廃炉発官 R 1 第 4 1 号
令和元年 6 月 2 4 日

福島第一原子力発電所 特定原子力施設に係る実施計画 変更認可申請書の
一部補正について

- 「福島第一原子力発電所 特定原子力施設に係る実施計画」
使用済セシウム吸着塔一時保管施設（第四施設）における第二セシウム吸着装置吸着塔の線源条件と保管上の制限に関する変更に伴い、下記の通り補正を行う。
併せて、原規規発第 1902139 号にて認可された実施計画の反映を行う。

図3 第四施設の吸着塔格納配置計画 (φ : 吸着塔側面線量率)

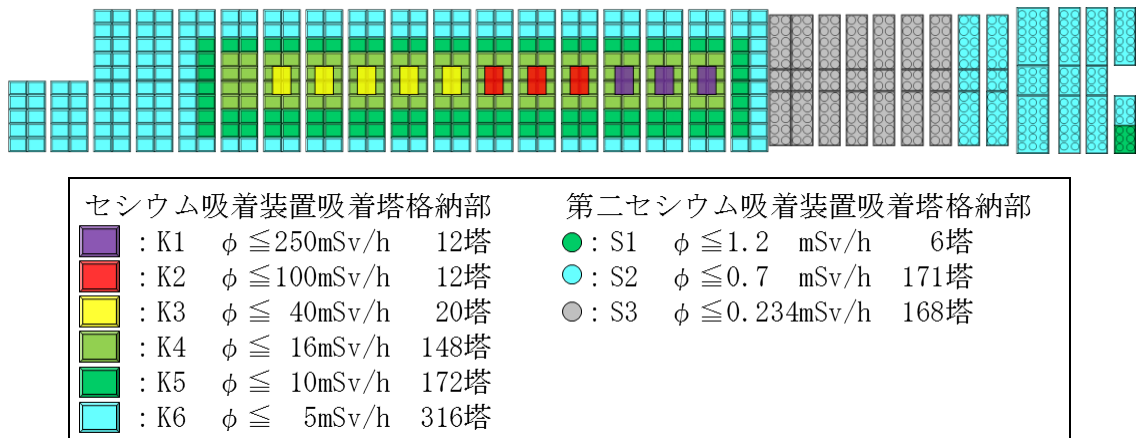
d. 第四施設

容 量：セシウム吸着装置吸着塔 : 680 体
第二セシウム吸着装置吸着塔：345 体

i. セシウム吸着装置吸着塔

放射能強度：添付資料-1 表1及び図3参照

遮 蔽：吸着塔側面：鉄 177.8mm (K1~K3：85.7mm)

吸着塔一次蓋：鉄 222.5mm (K1~K3：174.5mm)

吸着塔二次蓋：鉄 127mm (K1~K3：55mm)

評価結果：約 4.94×10^{-2} mSv/年

なお、図1～3の配置の結果、各施設が敷地境界に及ぼす線量は、第一施設及び第三施設についてはNo.7、第四施設についてはNo.70への影響が最大になるとの評価結果を得ている。

上記のカテゴリーを図1～3のように適用して敷地境界線量を評価した。よって図にK1～K8として示したエリアに格納可能となる吸着塔の側面線量率の制限値は、表2の格納制限の値となる。同表に、平成31年4月24日までに発生したセシウム吸着装置吸着塔の線量範囲ごとの発生数を示す。いずれのカテゴリーでも、より高い線量側のカテゴリーに保管容量の裕度を確保しており、当面の吸着塔保管に支障を生じることはない。なお、同じエリアに格納されるセシウム吸着装置吸着塔以外の吸着塔の線量率も最大で2.5mSv/時(2塔、他は2mSv/時以下)にとどまっており、K6～K8に割り当てた容量で格納できる。
